**Vyjádření ČGS k projektové dokumentaci stavby „Zajištění bezpečnosti důlního díla Johann II pro účely zpřístupnění a dalšího využití této části Flascharova dolu“ na lesním pozemku parc. č. 2069/1 v k.ú. Odry ve vlastnictví České republiky s právem hospodařit s majetkem státu zapsaným pro organizaci Lesy České republiky, s.p.**

Plánovaná stavba je členěna na pět etap, přičemž zaslaná dokumentace se týká první etapy „SO 01 Portál NSA, příjezdová komunikace“ spadající do stavební činnosti dle stavebního zákona (prováděná vně důlních prostor). Další čtyři etapy budou řešeny činností prováděnou hornickým způsobem a podléhají schválení nebo oznámení příslušnému báňskému úřadu.

**Obr. 1.** Lokalizace svahové deformace č. 25-12-08/4 a štol ID 16988 Nový Svět A a 16989 Nový Svět B. Zdroj: [https://mapy.geology.cz/svahove\\_deformace](https://mapy.geology.cz/svahove_deformace).

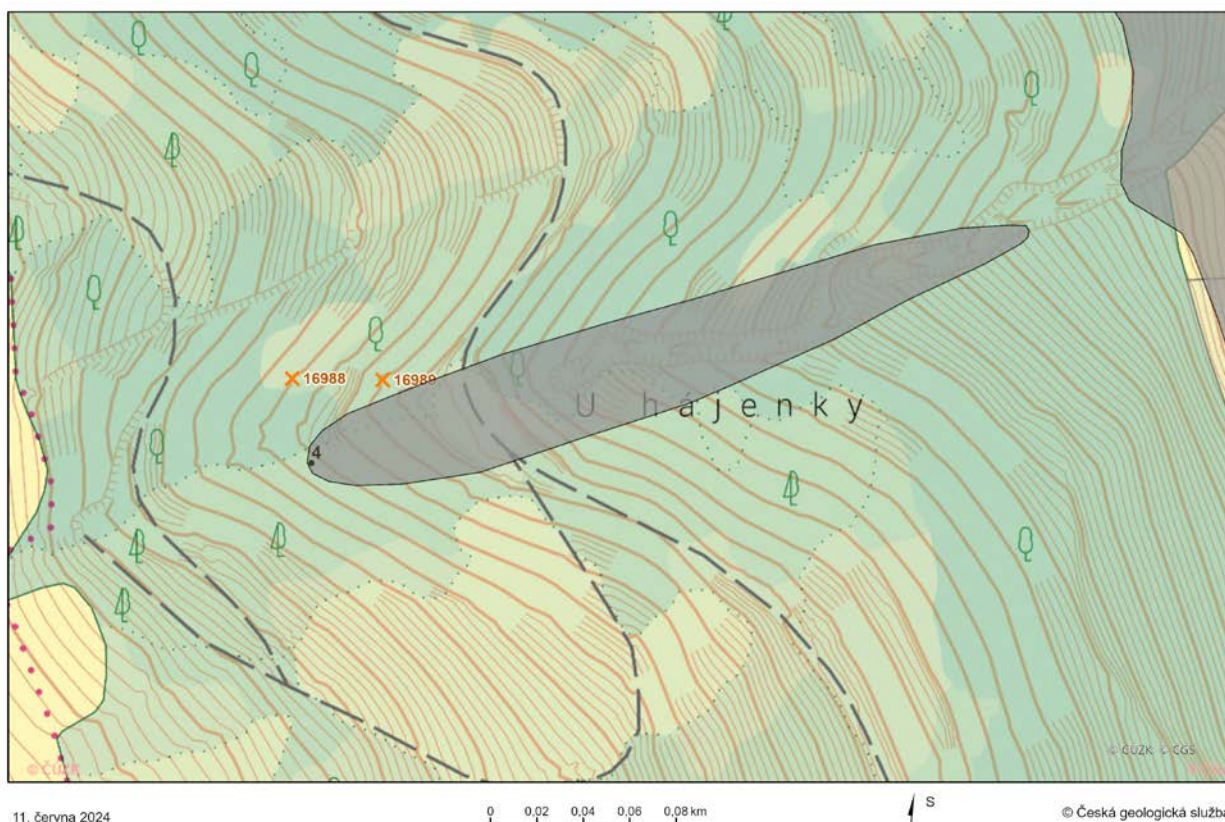
Od štoly Nový svět A je cca 30 m jižně zaznamenána v Registru svahových deformací ČGS dočasně uklidněná proudová svahová deformace č. 25-12-08/4 (obr. 1). K dané svahové deformaci se ČGS vyjadřovala pod čj. ČGS-441/17/0739\*SOG-441/400/2017 ze dne 23. června 2017 v souvislosti s projektem „Zpřístupnění důlních děl v Odrách“.
